INFORME DE HITO DE CONTROL
N° 4627-2024-CG/MPROY-SCC

**“IMPLEMENTACIÓN DEL PAQUETE 3 DE LA CARTERA
EDUCACIÓN QUE SE EJECUTA EN EL MARCO DEL
CONTRATO DE ESTADO A ESTADO”**

**HITO DE CONTROL N° 2 – “PERIODO DE SUBSANACIÓN DE
DEFECTOS IDENTIFICADOS EN LA OBRA DE LA I.E. N°
88014 “JOSÉ OLAYA” DEL PAQUETE 3 DE LA CARTERA
EDUCACIÓN, AL MES DE ENERO DE 2024”**

**IMAGEN N° 3
EQUIPAMIENTO INDUSTRIAL INSTALADO EN AMBIENTE DE TALLERES**

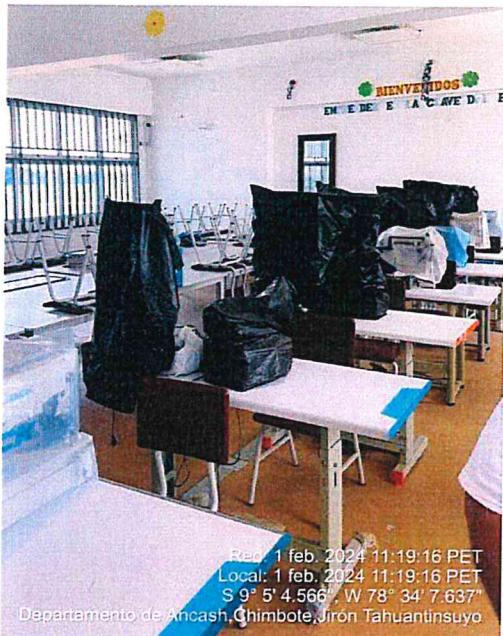
3. El profesor Roger Maza, Director, manifestó que la capacidad eléctrica en los pabellones de talleres es insuficiente para los equipos industriales adquiridos a su solicitud como usuario, conforme se muestra en la imagen siguiente:

**IMAGEN N° 6
FISURAS EN PISO DE PATIO DE INGRESO**

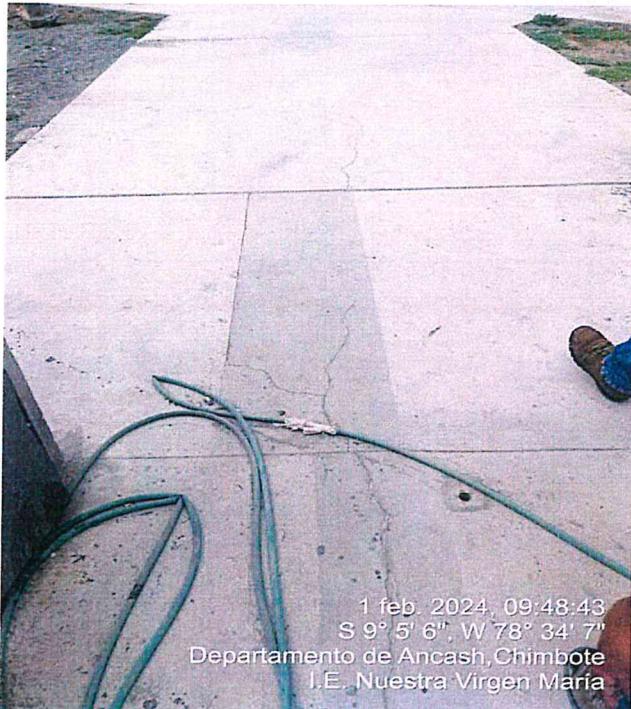
5. Se evidencia fisuras en el piso del patio de ingreso al ambiente de educación inicial conforme se muestra en la imagen siguiente:
